横浜環状道路（圏央道）対策連絡協議会
会長 比留間 哲生

貴委員会への住民の意見申し入れについて

事業評価監視委員会（横環南線）に対する住民意見及び要望書

5. 大気予測に係わる事項（再評価資料4-3-②）

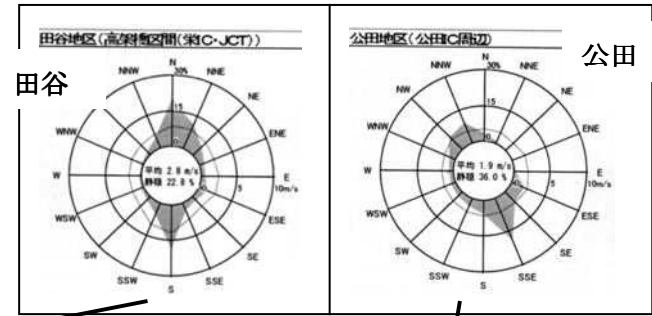
“風向・風速の気象調査”において「谷部に位置する地域が特有な気象状況とは考えられない」と述べられているが、気象状況は特有とは言えないとしても、問題は主に地形に起因する。平地である田谷の風向分布（北が卓越風）は当地域の代表的風向分布と考えられる。これに対し、公田の風向分布は、北西～北北西や南南東の風向が多く、気流（風向）が地形の影響を受けている事を強く示唆する。従って、一様な気象条件を前提とするプルームモデルによる予測結果は局地的高濃度を予測出来ない。更に凹凸地形による上下方向の気流の影響も大きな問題である。
